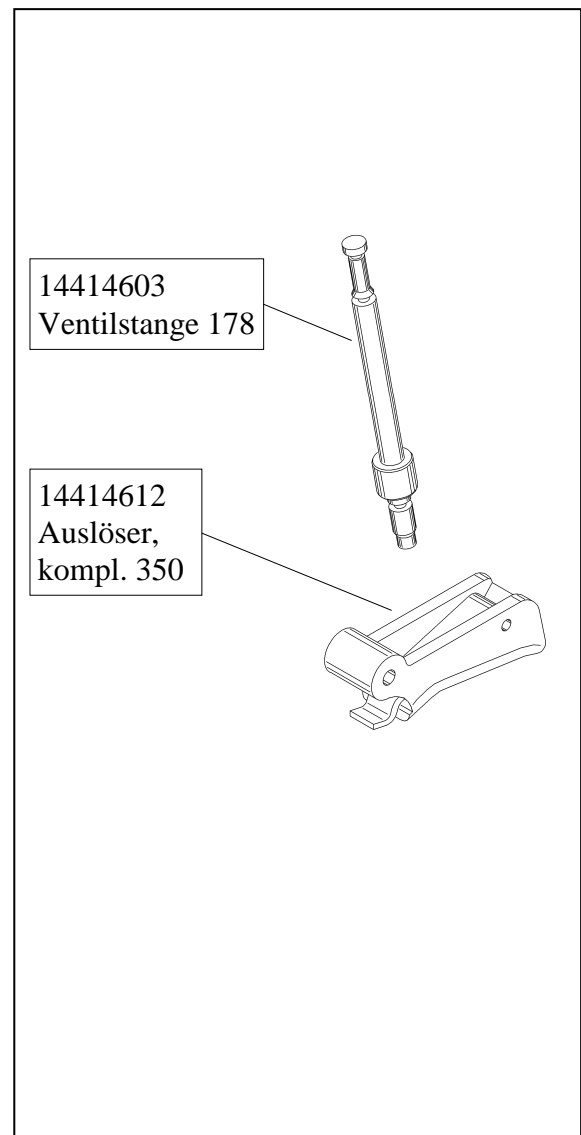
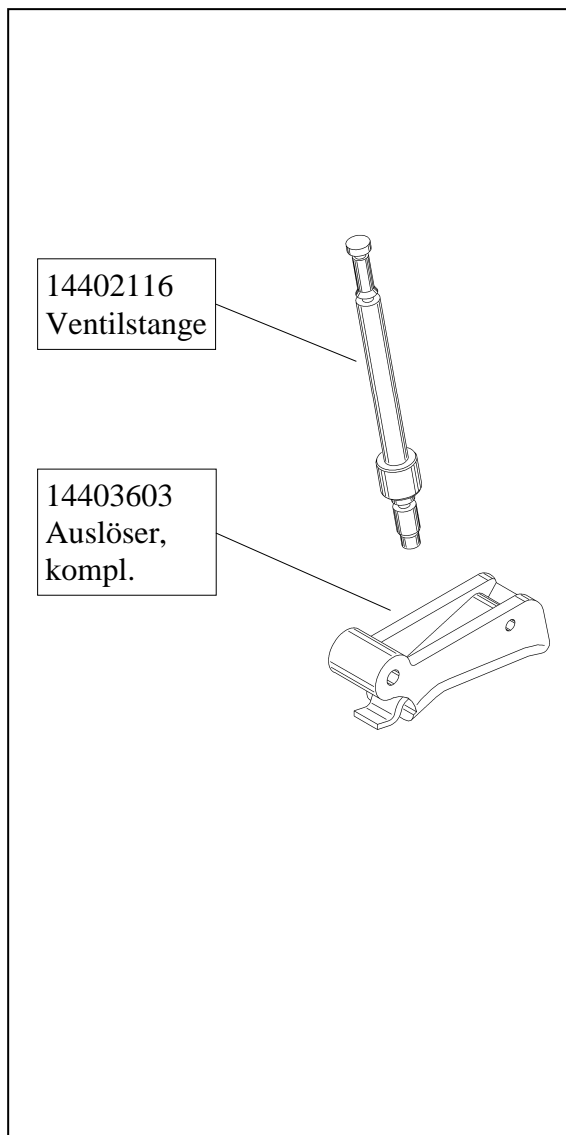
In den oben genannten Geräten wird die Ventilstange 14402116 ersetzt durch die Ventilstange 14414603 und der Auslöser kompl. 14403603 wird ersetzt durch den Auslöser kompl. 14414612.

Grund: Umstellung der Geräte auf die neue Sicherheitsnorm.

In the devices above, the valve shaft 14402116 is replaced by the valve shaft 14414603 and the trigger compl. 14403603 is replaced by the trigger compl. 14414612.

Reason: Conversion of the tools to the new safety standard.

Exchangeable as set
